意見書

2016年4月23日

小松正幸

本意見書は、①被告が三波川緑色片岩層中の脆弱面を見落としていること及び②被告が原発立地点を含む南北及び東西の深層地質断面において検討すべき重要な問題を検討していないことから、被告の主張する調査では、伊方原発の敷地地盤及び周辺斜面の安定性について問題がないとは到底いえないことを明らかにするものである。

【図】被告準備書面（8）の図4「地質断面図の例（X-X'断面）」

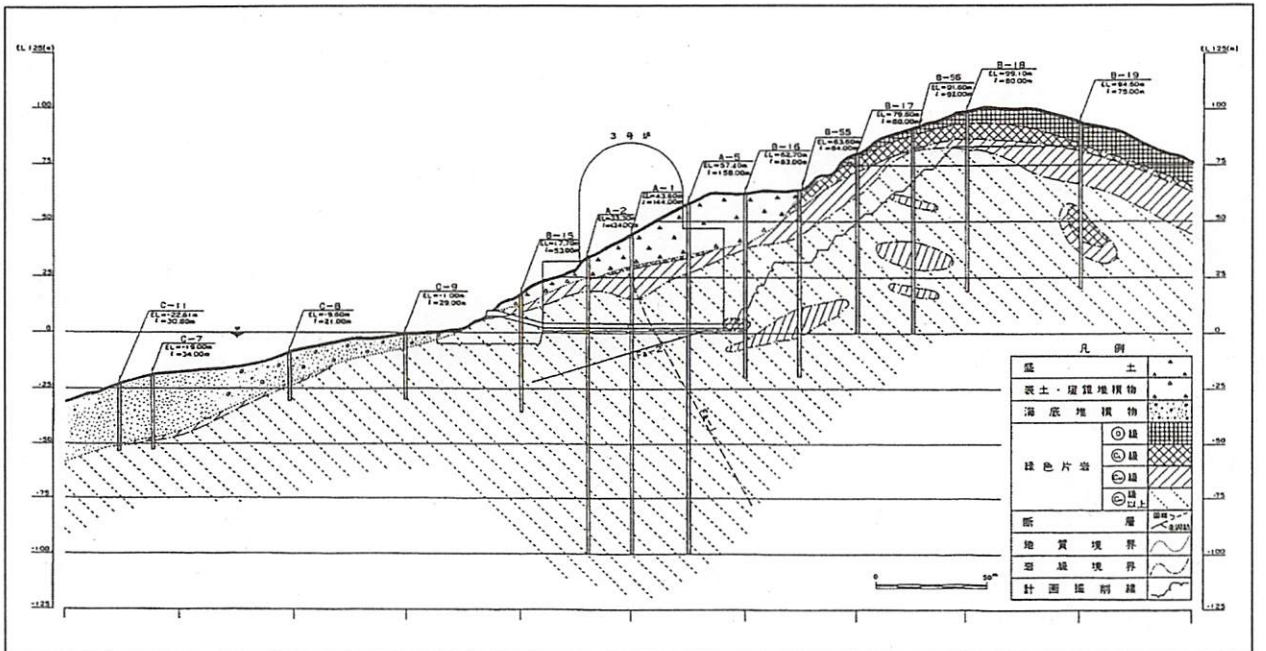
- 3 被告準備書面(8)の図4「地質断面図の例(X-X'断面)」には、CM級部分がレンズ状に描かれているが、これらのレンズ状体の長軸方向はどうやって決めたのか。同図は、乙C第3号証の第3.4.20図「地質鉛直断面図(X-X')」に基づいて作られたものと考えられるが、乙C第3号証の第3.4.15図「地質水平断面図」では、これらのレンズ状部は一定のオ

リエンテーションを示している。この根拠は何か。

【図】乙C第3号証の第3.4.15図「地質水平断面図」

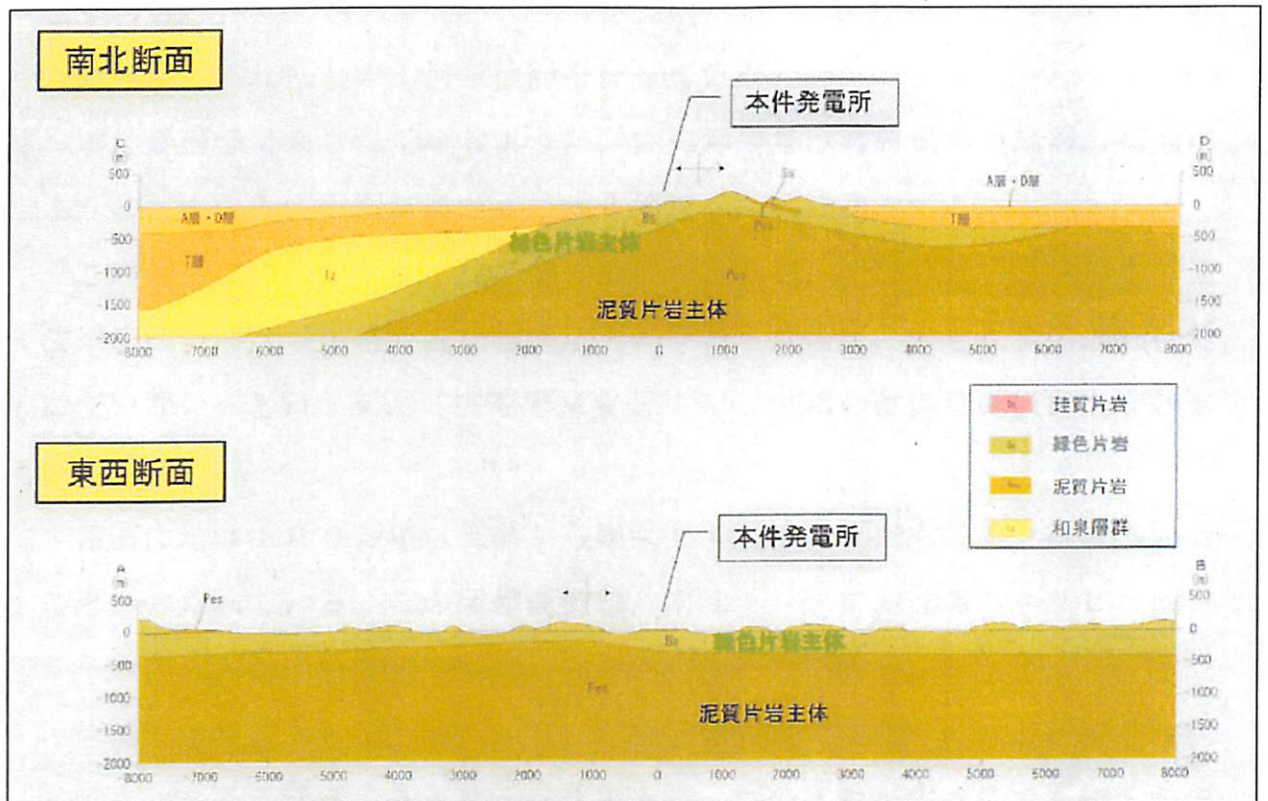
これらが、上記第3の2で述べた岩相上の特徴を示す層であるとすれば、このレンズ状体は、膨縮しながら、緑色片岩の片理に平行に連続していると予想される。この層が脆弱面、すなわち、すべり面となる可能性があり、詳細なコア観察・記載が必要である。

図 1

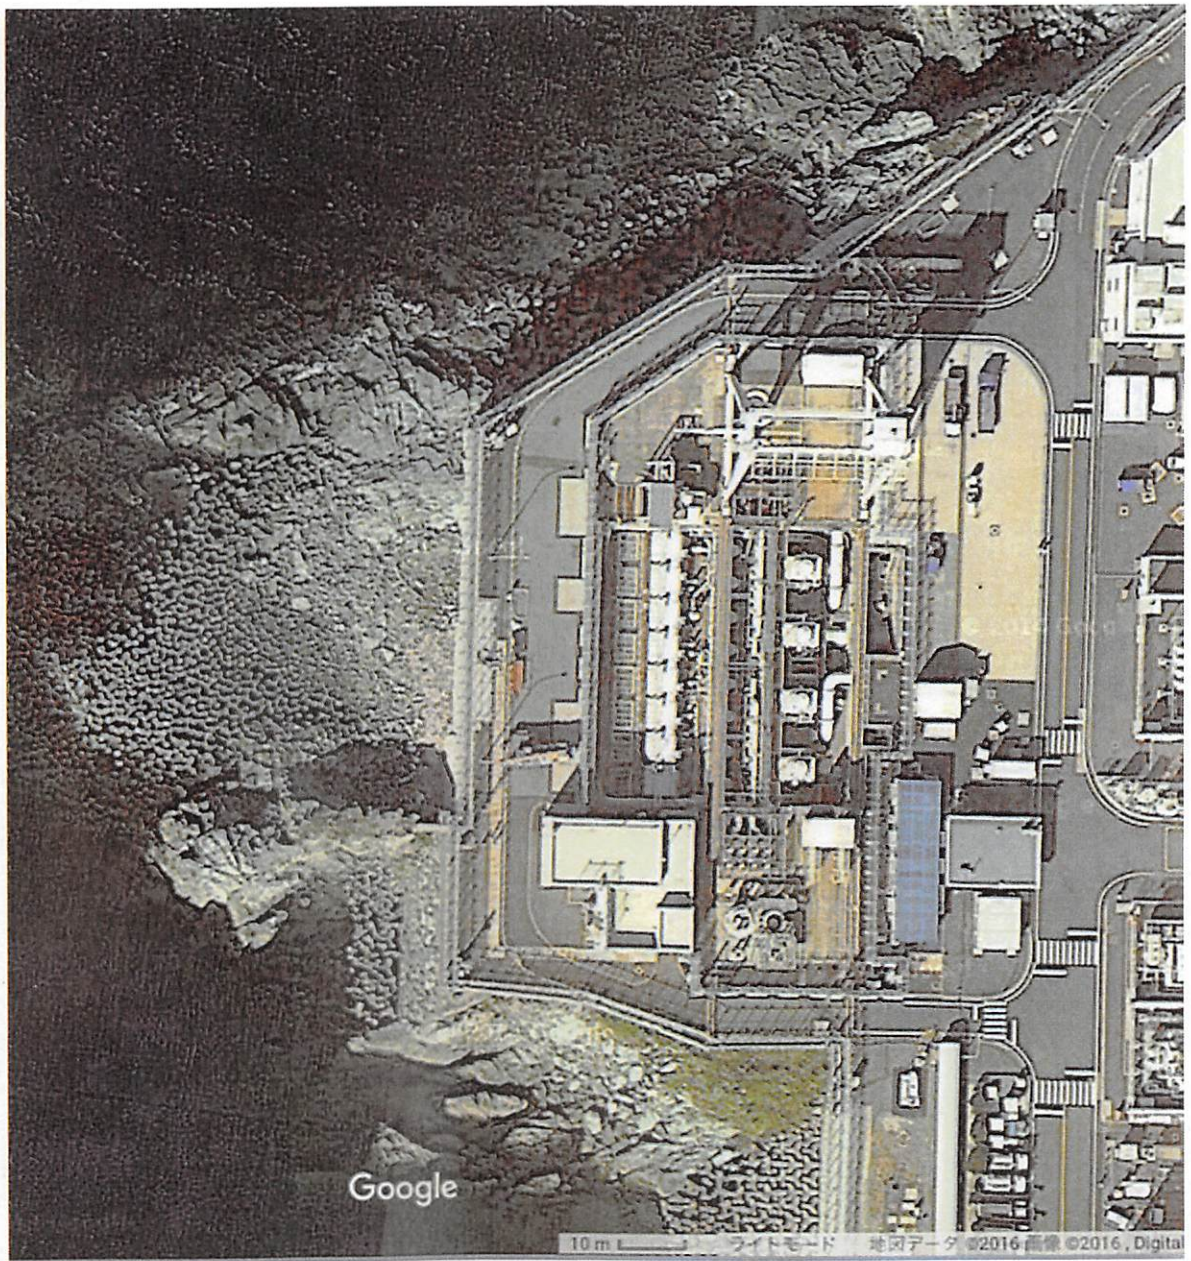
これに関連して、原発敷地周辺には、南北圧縮による緩やかな背斜構造に伴う軸面破断（別紙図2の②）及び東西伸長による破断面（別紙図2の①）が存在しており、前者はほぼ東西方向で垂直、後者はほぼ南北方向で垂直である。これらは、原発敷地周辺の海岸で一般的に観察できる（別紙図1及び図2）。また、佐田岬半島の海岸すれすれに中央構造線が走っていることが最近指摘されており、これが活断層であるかどうかは今後の問題であるが、一般的に、この方向に平行な断裂が卓越する（別紙図2の③）。

これらの破断面（節理面ないし軸面劈開及び断層）が敷地においても当然確認されたはずであるにもかかわらず、被告において、この重要性について検討がなされていない。すなわち、これらの破断面は、水の浸透を促進し、緑色片岩層の脆弱層（ハイアロクラストイト由来の強片理層）へ水を運ぶことによって風化を促進し、すべり面の成長を準備する可能性があることから、

節理ないし破断面が深さ方向及び側方へどう連続しどう変化するかといった、節理周辺の岩相変化(変質)などの観察・記載が必要であるにもかかわらず、被告はこれら観察・記載を行っていないのである。
